Concours pour l'étude d'un projet du nouveau bâtiment aux voyageurs à Genève-Cornavin.

CONCOURS POUR LA NOUVELLE GARE DE GENÈVE

Plan de l'entresol. — 1 : 1000.

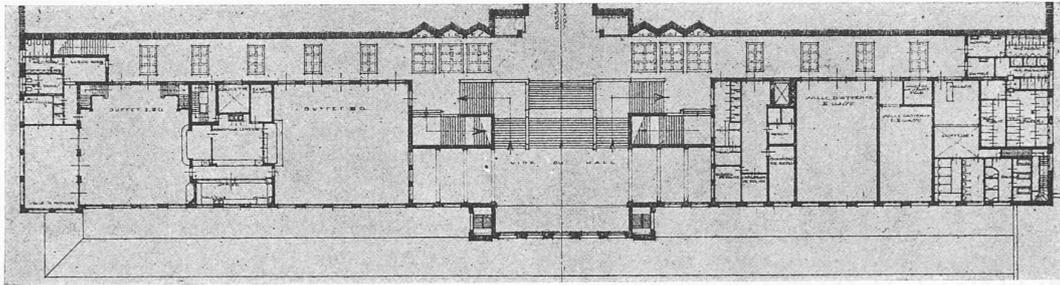
Entresol: Abus d'escaliers.

Plan du rez-de-chaussée. — 1 : 1000.

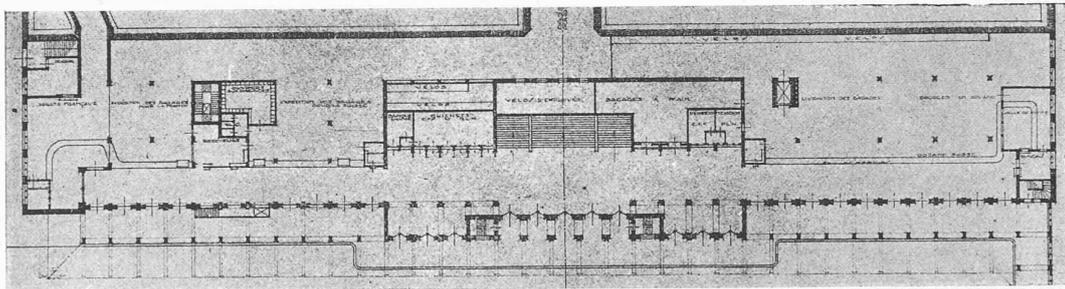
Rez-de-chaussée: Le hall est trop allongé ; il y a trop d'entrées. Les guichets à voyageurs, la librairie et les renseignements sont situés à contre-jour. La surface du local des guichets à voyageurs n'est pas suffisante. L'entrée et la sortie sont communes par le hall. La saillie de la marquise nécessitant des points d'appui sur la place est gênante et obscurcit les locaux à bagages.

Plan du rez-de-chaussée. — 1 : 1200

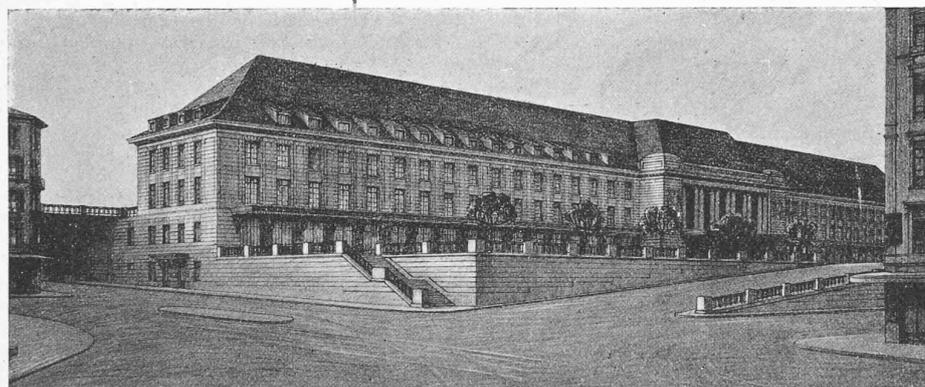
Rez-de-chaussée: Entrée et sortie communes par le hall. Les guichets et le bureau de renseignements sont à contre-jour ; le local des guichets aux voyageurs manque de surface. Les escaliers au quai I sont compliqués. La douane française est insuffisamment éclairée. Le local du coiffeur est mal situé. La ventilation et l'éclairage des W. C. publics sont défectueux.
